改善箇所説明図

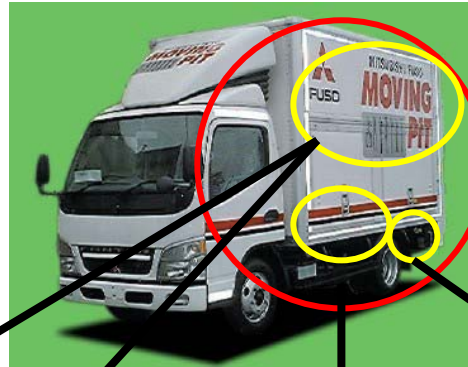
基準不適合箇所

トラックを工作車に改造した車両において、工作車の構造設備の配置が不適切なため、最大安定傾斜角度に係る道路運送車両の保安基準を満足していない。

< 装備品取付位置変更 >

< 棚の撤去 >

< ウェイト追加 >

< スペース追加 >

改善の内容

全車両、車体装備品の取付位置を変更、棚の撤去、ウェイトの追加、リヤスプリング及びリヤバンブストッパ部にスペースの追加を実施し、車両重心高を下げる。
